**AVIS RELATIF À LA PROTECTION
CONTRE LES EVENTUELS EFFETS NOCIFS ET NUISANCES
PROVOQUÉS PAR LES RAYONNEMENTS NON IONISANTS
GÉNÉRÉS PAR DES ANTENNES ÉMETTRICES STATIONNAIRES**

Commune : CHAUDFONTAINE - Exploitant : TELENET GROUP

Référence exploitant : LG2264A

Rapport n° 3723 / 2023

Figure 1 : Vue en plan des lieux de séjour et des points de contrôle

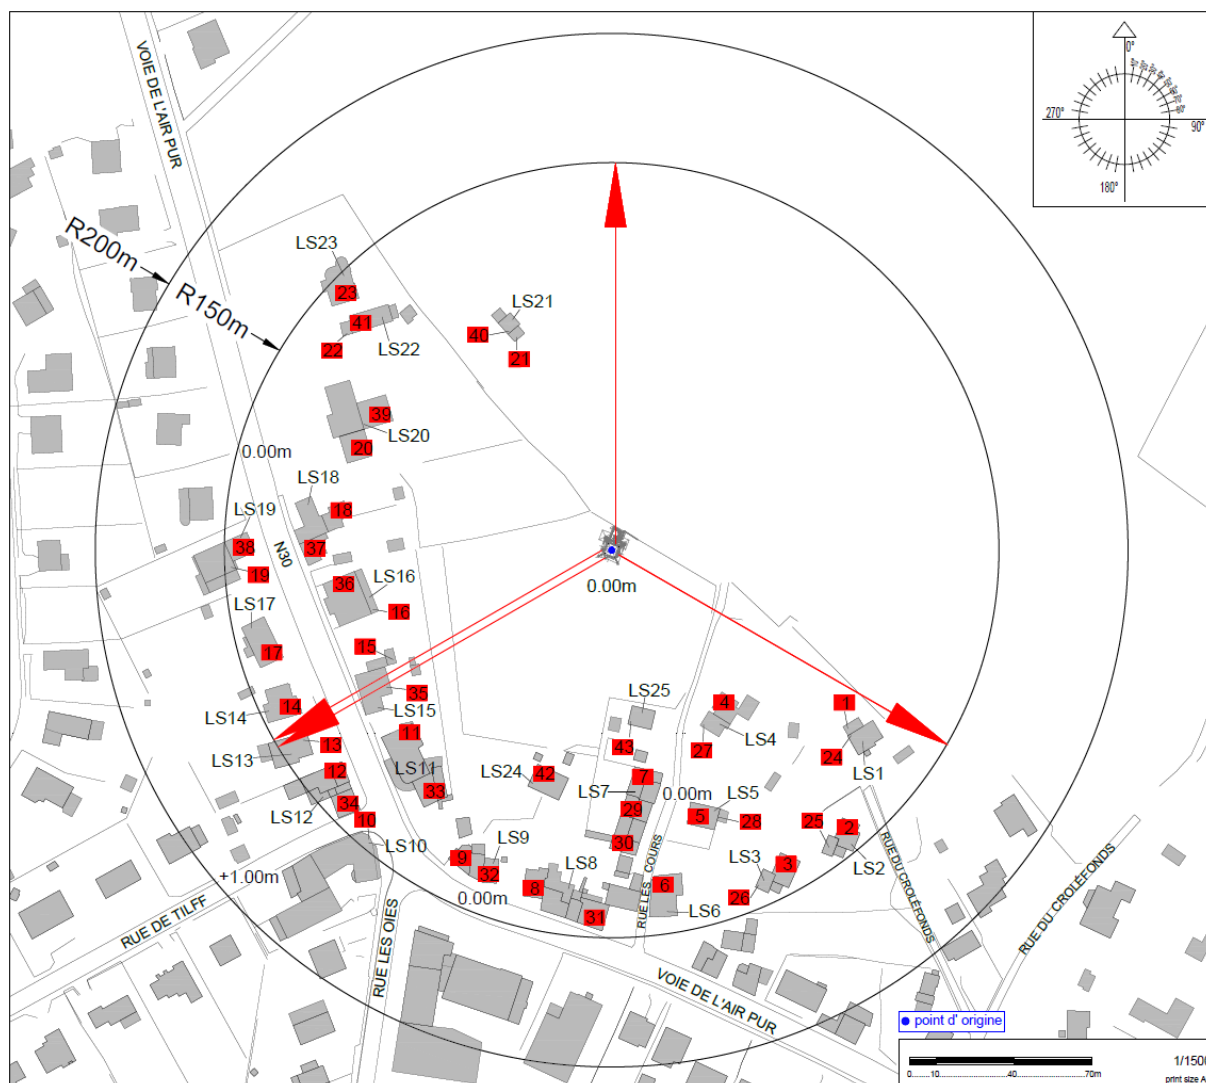
N° point de contrôle	LS	Atténuation (dB)	Indice d'exposition relatif à la limite par installation IE_i
1	LS1	3,0	0,959
40	LS21	3,0	0,943
24	LS1	3,0	0,934
35	LS15	3,0	0,890
11	LS11	3,0	0,869
36	LS16	3,0	0,732
21	LS21	3,0	0,629
33	LS11	3,0	0,574
2	LS2	3,0	0,567
27	LS4	3,0	0,561
15	LS15	3,0	0,554
14	LS14	3,0	0,530
28	LS5	3,0	0,521
13	LS13	3,0	0,513
12	LS12	3,0	0,513
25	LS2	3,0	0,503
17	LS17	3,0	0,497
16	LS16	3,0	0,495
5	LS5	3,0	0,495
34	LS12	3,0	0,485
37	LS18	3,0	0,460
3	LS3	3,0	0,443
7	LS7	3,0	0,419
10	LS10	3,0	0,410
42	LS24	3,0	0,376
26	LS3	3,0	0,365
29	LS7	3,0	0,360
18	LS18	3,0	0,347
9	LS9	3,0	0,345
19	LS19	3,0	0,337
20	LS20	3,0	0,318
38	LS19	3,0	0,316
32	LS9	3,0	0,288
39	LS20	3,0	0,273
30	LS7	3,0	0,271

En ce qui concerne les antennes de l'installation mentionnées dans le tableau 1, la distance maximale à laquelle la limite pourrait être atteinte, à l'extérieur, est égale à 168,8 m. S'il n'y a pas de LS à une distance inférieure, les antennes respectent forcément la limite d'immission.

Dans le cas des LS situés à l'intérieur des bâtiments, une atténuation d'obstacle est prise en compte et il en résulte que la distance maximale à laquelle la limite pourrait être atteinte se réduit à 119,5 m.

Figure 2 : Vue en plan des installations d'antennes dans un rayon de 300 mètres autour de l'installation faisant l'objet de la demande d'avis

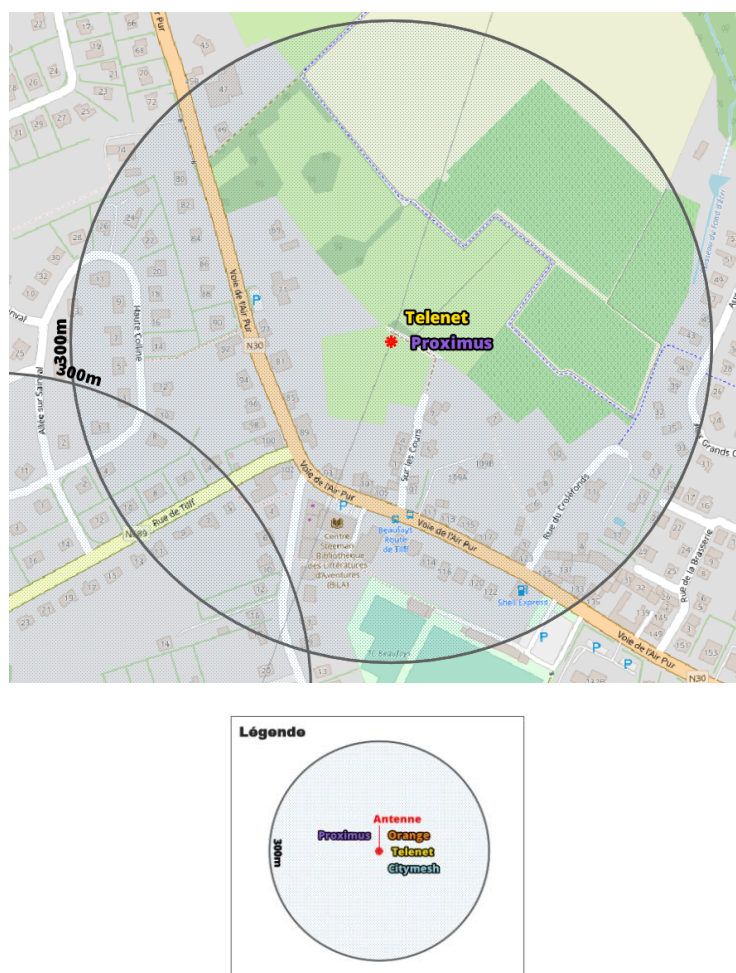
Compte tenu du nombre d'installations localisées dans la figure 2, il apparaît que l'intensité du rayonnement électromagnétique généré, dans les lieux de séjour situés à proximité de l'installation référencée dans le paragraphe 2, par l'ensemble des antennes émettrices stationnaires de l'ensemble des exploitants du même site d'antennes émettrices stationnaires respecte la limite fixée à l'article 4, § 2 du décret.
